Asociația "METROU UȘOR"

Nr. MU 32 / 10.08.2022

Precizări privind modernizarea liniilor de tramvai 5, 40, 55

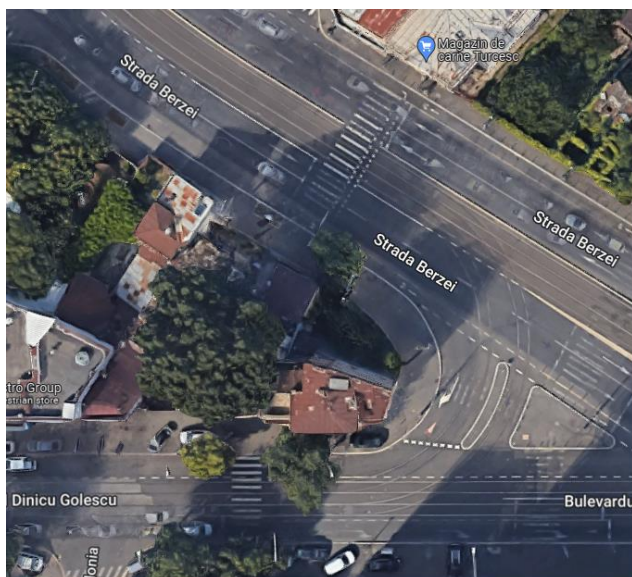
Propunere pct. 2.2.1: realizarea unui racord nou pe Bd. Theodor Pallady dinspre Piața Sf. Vineri, spre Bd. 1 Decembrie 1918, inclusiv realizarea unui nou peron pe Bd. 1 Decembrie 1918 și mutarea peronului stației „Bd. 1 Decembrie 1918” de pe Bd. Theodor Pallady după intersecția cu Bd. 1 Decembrie 1918 / Str. Trapezului.

Punct de vedere TPBI: De acord cu soluția propusă, doar pentru utilizare în caz de avarii sau lucrări. Nu suntem de acord cu mutarea peroanelor.

ne bucură acceptul Dvs. pentru eficientizarea macazurilor din intersecție, conform propunerii noastre. În ceea ce privește peroanele, însă, înțelegem că noul racord ar fi doar unul tehnologic, utilizat în situații de avarie sau lucrări, dar în lipsa peroanelor propuse, tramvaiele care circulă între stațiile de tramvai Dumbrava Nouă și Oficiul Poștal 72 (în ambele sensuri de circulație) nu ar avea unde să efectueze îmbarcarea și debarcarea călătorilor la intersecția Bd. 1 Decembrie 1918 cu Bd. Theodor Pallady. Peroanele propuse sunt, astfel, complementare și necesare pentru noul racord, chiar și pentru situațiile de avarie sau lucrări.

**Racord
Str. Berzei - Bd. Dinicu Golescu**

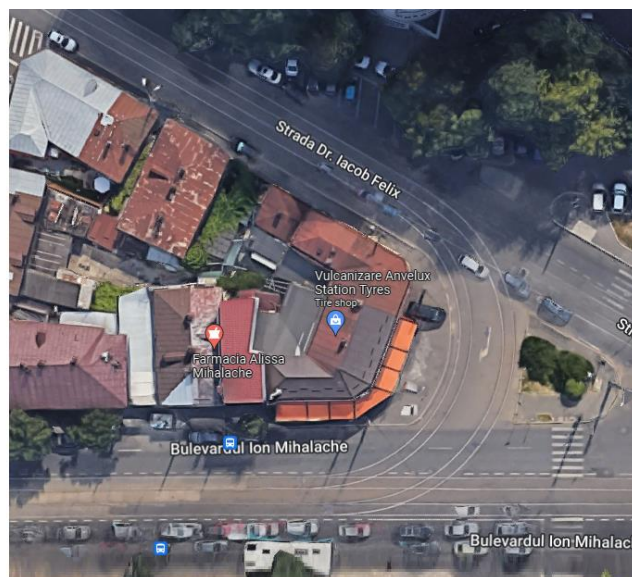
vă rugăm să detaliați răspunsul. În ceea ce privește unghiul tehnic al curbelor, în timpul elaborării propunerii noastre, am studiat și alte exemple din oraș, existând racorduri active cu raze mai mici în București, precum următoarele:
